Modificación de Isabel la Católica

*Análisis del proyecto del ayuntamiento y
propuesta alternativa*

ASCIVA (Asamblea Ciclista de Valladolid)

Valladolid, 18 de julio de 2023

Figura 1. Sección de Isabel la Católica. 1: Actualidad. 2: Propuesta de ASCIVA. 3: Propuesta del ayuntamiento. Fuente: ASCIVA.

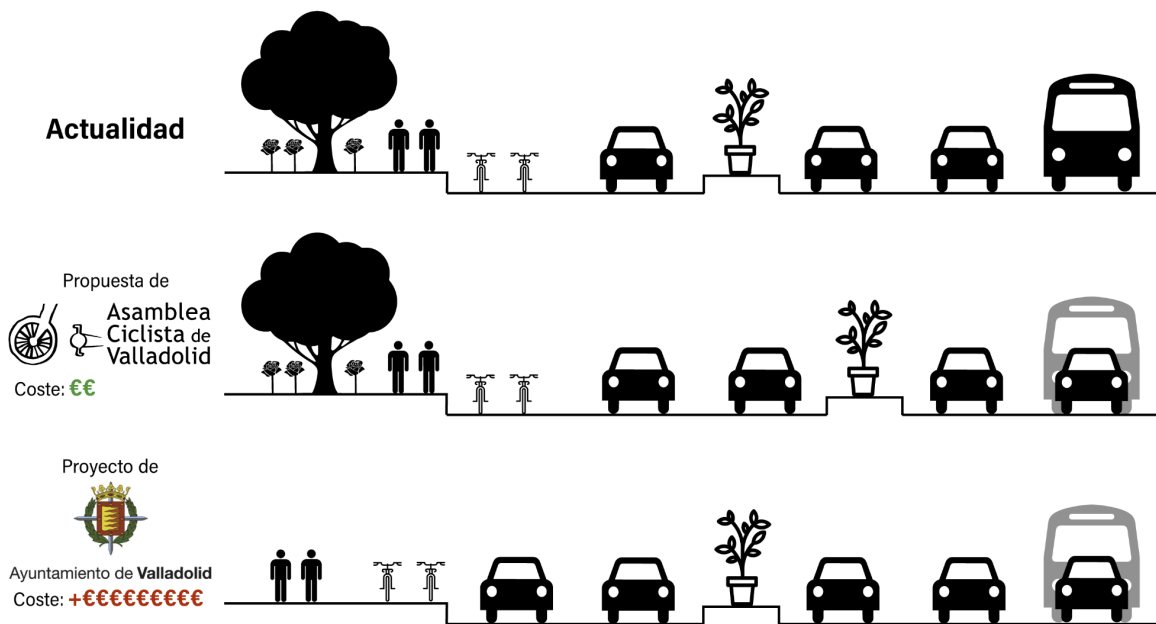
Recientemente, la prensa ha publicado el anuncio del ayuntamiento de un proyecto de modificación de Isabel la Católica en el que se eliminaría el carril-bici de la calzada y, en su lugar, se añadiría un carril para coches. Se crearía un carril-bici bidireccional de 2,3 metros de ancho en lo que actualmente es acera y se movería la acera hacia el parque, resultando en una acera de 2 metros de anchura.

A la altura de la acera. Realizar vías ciclistas a la altura de la acera está explícitamente desaconsejado por la Guía de recomendaciones de Diseño de Infraestructuras Ciclistas del MITMA (y cualquier guía europea de buenas prácticas). Adicionalmente, según el PGOU, la ordenanza ciclista y la ley de tráfico, esta vía no podría denominarse "carril-bici" por encontrarse en la acera, por lo que incumpliría el PGOU que establece que debe haber un carril-bici en el Paseo de Isabel la Católica. En adición a esto, generaría conflictos con los peatones, como ya ocurre en otras vías de esta índole, ya que los peatones invaden el carril-bici, accidentalmente en la mayoría de las ocasiones.

Más estrecho. Reducirían la anchura del carril-bici desde los 3 metros a 2,3 metros. Desde el año 2000 la DGT sugiere valores de anchuras mínimas para carriles-bici bidireccionales de 3 a 3,5 metros. Además, el espacio para el peatón se reduciría en algunos tramos de 2,8 metros a tan solo 2 metros. Esto no está permitido en el PGOU, que establece en el artículo 277.10 un mínimo de 2,5 metros de anchura de la banda de acera para acera sin arbolado y un mínimo de 4 metros para acera con arbolado.

Con mayor espacio para el vehículo privado. Aumentar aún más el ya hiperdimensionado espacio dedicado al vehículo privado provocaría más situaciones conflictivas con los modos de desplazamientos más saludables. Asimismo, el artículo 281 del PGOU, titulado "reparto equitativo del viario público", dispone que *en toda nueva urbanización de viario público nuevo o existente se respetará el criterio general de distribuir lo más equitativamente posible el espacio entre peatones, bicicletas y vehículos de motor.*

Con giros de 90°. Las intersecciones con la calzada plantearían dos giros de 90° en el carril-bici, posiblemente debidas al hecho de desconocer la trayectoria y los movimientos de un ciclista.

Talando árboles. Pese a haberse indicado lo contrario, sería necesario la tala de muchos árboles de gran porte, además dentro de una zona definida como PEL (Protección de Espacios Libres). Desaparecerían 54 árboles, otros tantos quedarían seriamente dañados y numerosos rosales y arbustos serían eliminados. Tampoco está claro el impacto en la valla de piedra y la puerta de piedra (otro elemento protegido) que da acceso al parque desde el Paseo de Isabel la Católica. En adición a esto, las entradas a las zonas ajardinadas serían desplazadas, reduciendo significativamente la anchura de las zonas de paseo del parque próximas.

Nuestra propuesta alternativa consiste en mantener el carril-bici en su actual ubicación mediante el desplazamiento de la mediana y la integración del carril bus-taxi a partir del edificio de La Electra hasta la calle de San Quirce. Para ello solamente es necesario desplazar las tomas de las luminarias, varias hileras de maceteros, dos zonas de respiradores del aparcamiento subterráneo y reponer una zona con arbustos.

Esta propuesta es **mucho más económica** que el proyecto del ayuntamiento, **evita la tala de árboles**, minimiza los conflictos con los peatones y **mantiene un carril-bici amplio** que se ha demostrado que cada vez transporta a más personas.
